対策箇所説明図

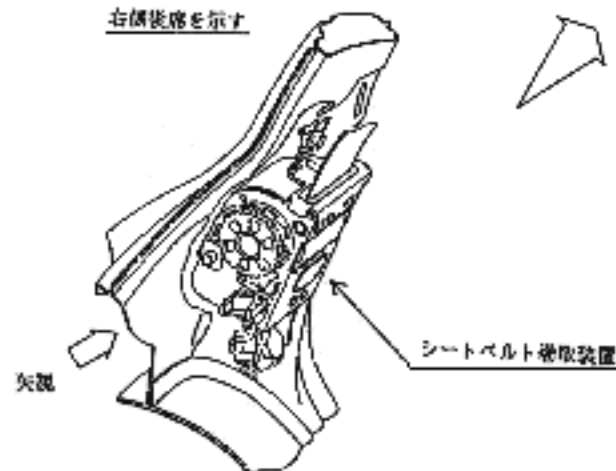
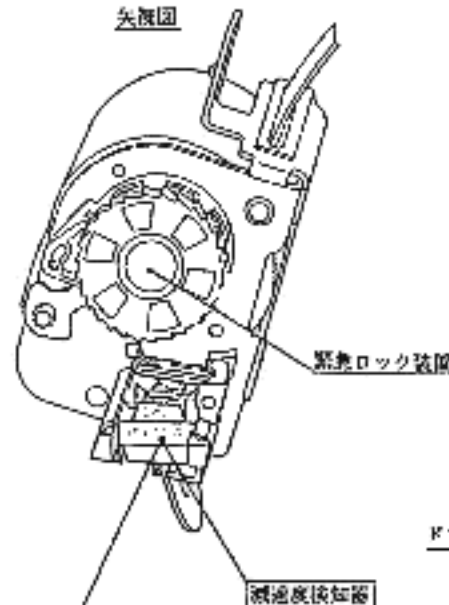
欠陥発生箇所

取付角度が不適切なため、車両を傾斜させた場合、緊急ロック装置が作動し、シートベルトが引き出せない。

対策内容

減速度検知器を対換品と交換する。

個別表示

運転席側の窓枠センターピラー、ドアストライカー下部に個別シールを貼付する。
